OGGETTO: OSSERVAZIONE AL PROGETTO DI RIQUALIFICAZIONE DELL'AREA DI RISULTA DELL'EX STAZIONE FERROVIARIA DI PESCARA

La sottoscritta Erika Alessandrini, residente a Pescara in via Pisa n. 32, di professione ingegnere iscritta all'albo della Provincia di Pescara al n. 1608, nonché Consigliere comunale della città di Pescara propone al Comitato V.I.A. la seguente osservazione inerente la procedura di verifica di assoggettabilità a V.I.A. del progetto di riqualificazione dell'area di risulta di Pescara.

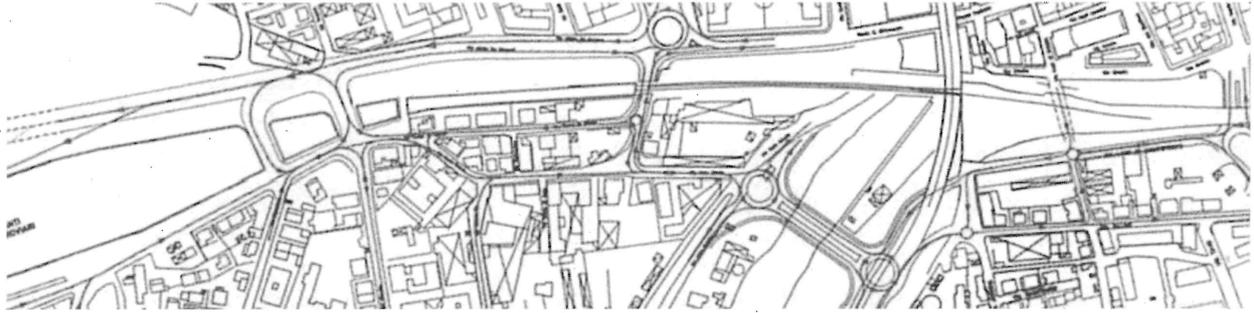
In fase preliminare si contesta il ricorso alla procedura di V.A. di cui al pt.7 lett. b) All. IV D. Lgs 152/2006 e smi, considerando, invece, **l'opera soggetta a V.I.A.** in quanto rientrante nella fattispecie dell'all. III:

Lettera af-bis) Strade urbane di scorrimento.

Tale viabilità nel tratto interessante l'area di risulta presenta le caratteristiche di una **strada urbana di scorrimento** così come definita dal codice della strada (art. 2 "Nuovo codice della strada", decreto legislativo 30 aprile 1992 n. 285 e successive modificazioni): "strada a carreggiate indipendenti o separate da spartitraffico, ciascuna con almeno due corsie di marcia, ed una eventuale corsia riservata ai mezzi pubblici, banchina pavimentata a destra e marciapiedi, con le eventuali intersezioni a raso semaforizzate; per la sosta sono previste apposite aree o fasce laterali esterne alla carreggiata, entrambe con immissioni ed uscite concentrate."

Verificando le sezioni progettuali emerge chiaramente la presenza di n. 2 corsie interrato per i veicoli, oltre ad una corsia dedicata ai mezzi di trasporto pubblico. Tale viabilità risulta a senso unico, come dimostrato dalla stessa documentazione comunale di seguito riportata, e si configura come una strada a carreggiate separate con flussi sud-nord transitanti attraverso l'area di risulta, e flussi nord-sud transitanti su via Ferrari.
